新北市政府工務局 函

發文字號：新北工建字第1041591395號

新北市政府工務局與社團法人新北市建築師公會

104 年第 6 次建築管理法規研討會議紀錄

建管提案二

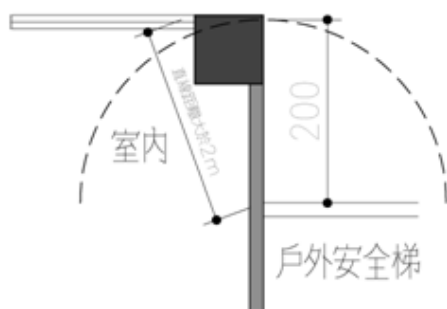
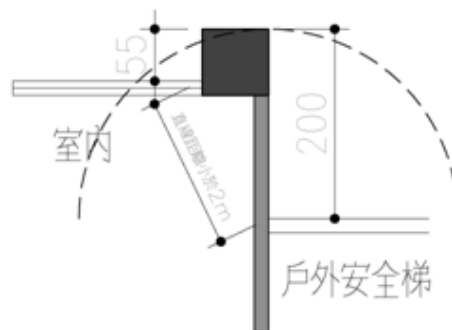
有關戶外安全梯至建築物其他開口之直線距離執行方式案，提請討論。

- 一、依據內政部營建署 98 年 11 月 19 日營署建管字第 0982922921 號函、100 年 2 月 15 日營署建管字第 1000001383 號函及 100 年 7 月 21 日營署建管字第 1002912493 號函等函示意旨（詳附件三），戶外安全梯與建築物任一開口間之距離不得以實際牆面折線距離累計計算，應以直線距離量測。
- 二、故前述所稱直線距離，應沿建築物實際牆面（或構造）之單一直線距離量測，得免以戶外安全梯與建築物開口間之直線距離量測。
 - （一）依案例（一），戶外安全梯直線距離 2 公尺範圍內無任何開口，符合規定。
 - （二）依案例（二），戶外安全梯與開口距離沿建築物實際牆面之單一直線距離量測已達 2 公尺以上，縱使按於直線距離 2 公尺（半徑）範圍內有開口，然此開口距離戶外安全梯較案例（一）更遠，其防止火災擴散及阻隔煙霧效果更佳，更能符合原意及相關規定。

案例(一)

戶外安全梯開口直線距離達
2m 以上，OK。

案例(二)

戶外安全梯開口距離較案例一更佳
安全，更應 OK。

案例(一)，已符合戶外安全梯<直線距離>2 公尺範圍內無任何開口之規定，
案例(二)，反而不符合<直線距離>2 公尺範圍內無任何開口之規定？不合理。
案例(二)，應已視為已符合廣義<直線距離>2 公尺範圍內無任何開口之規定。
解釋函所謂<直線距離>是相對於各段折線累加而言，並非指座標直線距離。
如此，較符合建築技術規則及解釋函之立法原意，非狹義之<直線距離>。

仍應依內政部營建署 100 年 2 月 15 日營署建管字第 100001383 號函、100 年 7 月 21 日營署建管字第 1002912493 號函所示之「距離」應以戶外安全梯與建築物任一開口間之直線距離量測。故「案例(二)」不符規定。

案由二、各別各棟之基地內通路（或私設通路），因增設電梯後，造成局部出入口前之通路寬度小於基地內通路之寬度規定，得否予已放寬規定，不視為基地內通路。

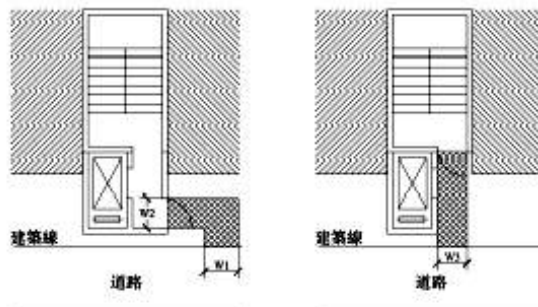
因多數增設電梯之各案，其電梯設置位置，均位於各棟公寓基地內通路之末端，然基地內通路設致電梯後，所留設之通路已小於原基地內通路之寬度；或者因設置電梯後，致使出入口開向其他寬度未達基地內通路寬度規定之其他通路。

四五樓公寓之避難層出入口，多屬單一向出入口，如再行增設電梯亦無他向出入口得以選擇，為現況多數公寓的實際條件，建議得否予已放寬規定，不視為基地內通路或剩餘通路至少達一、二公尺以上設置。

Q:今增建電梯，其W1及W2及W3之基地內通路寬度是否得不視為基地內通路，或至少需達1.2公尺。

案由三、有關直通樓梯之疑義，其

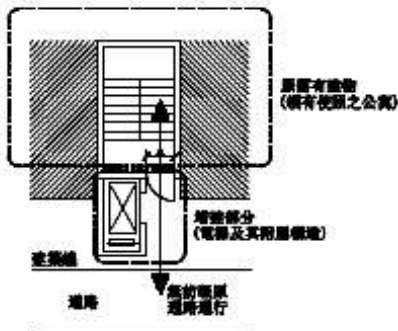
(一) 電梯開口前，是否得以直接連接樓梯平台，共為升降機間。

(二) 電梯開口前，其等候空間或等候通道之寬度規定。

一、有鑑於四五樓公寓之空地可增設電梯之空間狹小，多數可增設電梯的案例，其電梯門開啟後恐需直接連接樓梯平台，是否得放寬認定，平台與升降機道為升降機間，並於各樓層住戶之出入口設置防火門；或於升降機開門外側增設防火鐵捲門，再行連接樓梯平台。

二、如圖所示，其(A)及(B)及(C)是否得依樓梯寬度設置。

Q1:今增建電梯，其(A)之出入口寬度是否比照原樓梯寬度

Q2:今增建電梯，其(B)之等候寬度是否比照原樓梯寬度或走廊寬度

Q3:今增建電梯，其必要之坡道或階梯寬度(C)是否比照原樓梯寬度或走廊寬度。(惟該電梯不一定是殘障電梯)
